Bern, 19. Dezember 2025

**Teilrevision der Signalisationsverordnung zur
Übernahme der wichtigsten Inhalte bestimmter
technischer Normen in das Signalisationsrecht
des Bundes;**

Ergebnisbericht zur Vernehmlassung

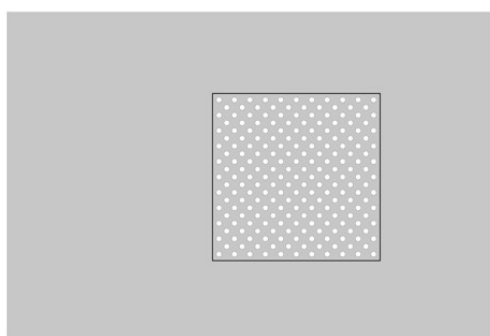
Während «Gefahrenstellen bisher als Beispiel erwähnt wurden», sollen sie künftig der einzige Grund für die Kennzeichnung von Aufmerksamkeitsfeldern und Sicherheitslinien sein.

Von den heute ausgeführten Aufmerksamkeitsfeldern müsste folglich der grösste Teil entfernt werden, da sie andere Hinweise, beispielsweise den Beginn oder das Ende einer Leitlinie, die Lage eines Ampelmastes, den Ausgangspunkt für eine Querung, die Lokalisierung des Einstiegs in den Bus, eines Bedienungselements, Automaten oder einer taktilen Wegweisung.

In der Revision der VSS Norm hat man sich darauf geeinigt, zu präzisieren, dass die Sicherheitslinien an Haltestellen die Grenze zum Gefahrenbereich entlang der Haltekante kennzeichnen. Abgrenzungen im Verkehrsraum werden in der VSS Norm SN 640 075 «Hindernisfreier Verkehrsraum» definiert und setzen gegenüber der Fahrbahn eine Niveaudifferenz voraus. Auch die VSS Norm SN 640 852 hält seit der Erstausgabe fest, dass taktil-visuelle Markierungen nicht an Stelle taktil erkennbarer Randabschlüsse eingesetzt werden dürfen. An diesen Grundlagen soll nichts geändert werden, da dies Menschen mit Sehbehinderung erheblich gefährden würde.

Der Übernahme der Abbildungen stimmen wir zu, jedoch sind wir gegen die vorgesehenen Änderungen an der Formulierung des Artikels 72a, Absatz 2 und beantragen entweder den Text wie vorgeschlagen umzuschreiben (siehe unten) oder beim bisherigen Verordnungstext zu bleiben.

- a. zur Führung: «taktil-visuelle Leitlinien» (6.30);
- b. zur Abgrenzung eines Gefahrenbereichs **entlang von Perrons des öffentlichen Verkehrs**: «taktil-visuelle Sicherheitslinien» (6.31);
- c. bei **Verzweigungen des Leitliniensystems**: «taktil-visuelle Abzweigungsfelder» (6.32);
- d. am Ende einer Leitlinie: «taktil-visuelle Abschlussfelder» (6.33);
- e. **zur Kennzeichnung wichtiger Etappenziele (z.B. Querung), den Beginn oder das Ende einer taktil-visuellen Leitlinie oder als Hinweis auf einen Gefahrenbereich (z.B. abwärtsführende Treppe)**: «taktil-visuelle Aufmerksamkeitsfelder» (6.34).
- f. **bei punktuellen Auffahrtsrampen zur Kennzeichnung des Übergangs zwischen Fussgängerfläche und Fahrbahn: «taktil-visuelle Noppenfelder» (6.35)**

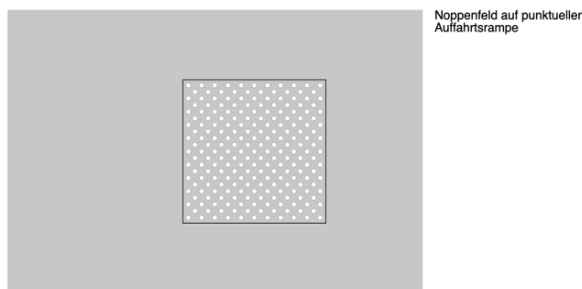
Mobilitätspiktogrammen Langsamverkehr (z.B. 5.34.1 Wandern) oder Symbole (z.B. 5.39 Langlauf) zu unterscheiden.

Antrag: Weiter soll die Aufnahme eines Mobilitätspiktogramm Trottinett geprüft werden. Obwohl das Trottinett rechtlich ein FäG ist, eignet sich das FäG-Piktogramm (Skatingschuh) nicht um zum Beispiel touristische Trottinett-Strecken von Bergbahnen zu signalisieren. Zurzeit kreieren die meisten Anbieter eigene Signalisationen, was jedoch nicht optimal ist. Eine Lösung sollte im Rahmen der SSV-Revision geprüft werden.

Ein Symbol «Rollstuhlwanderweg» müsste ergänzt werden.

Art. 12 Abs. 2:

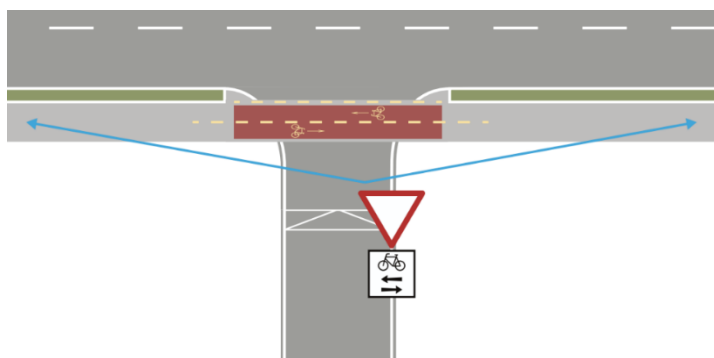
Die gelben Schuhabdrücke sollen auf beiden Seiten der Fahrbahn mit einem Abstand von 10 bis 30 cm vom Fahrbahnrand angebracht werden. Wir gehen davon aus, dass insbesondere Kinder auf diese Markierungen stehen, um die Querungsstelle zu überblicken. Aus diesem Grund erachten wir einen Abstand von 30 bis 50 cm zum Fahrbahnrand als zweckmässiger.

Aber: Gemäss Art. 5 Abs. 3 der Verordnung des UVEK über die besonderen Markierungen besteht der Hinweis auf die Höchstgeschwindigkeit in Tempo-30-Zonen aus dem Wort «Zone» und der Zahl «30» in weisser Schrift. Nach Abs. 2 können diese Markierungen auch auf verkehrsorientierten Strassen angebracht werden, die in Tempo-30-Zonen einbezogen werden. Um verkehrsorientierte Strassen gegenüber nicht verkehrsorientierten Strassen in Tempo-30-Zonen abzugrenzen, ist die Markierung der Höchstgeschwindigkeit auf diesen Strassen auf die Zahl «30» zu beschränken.
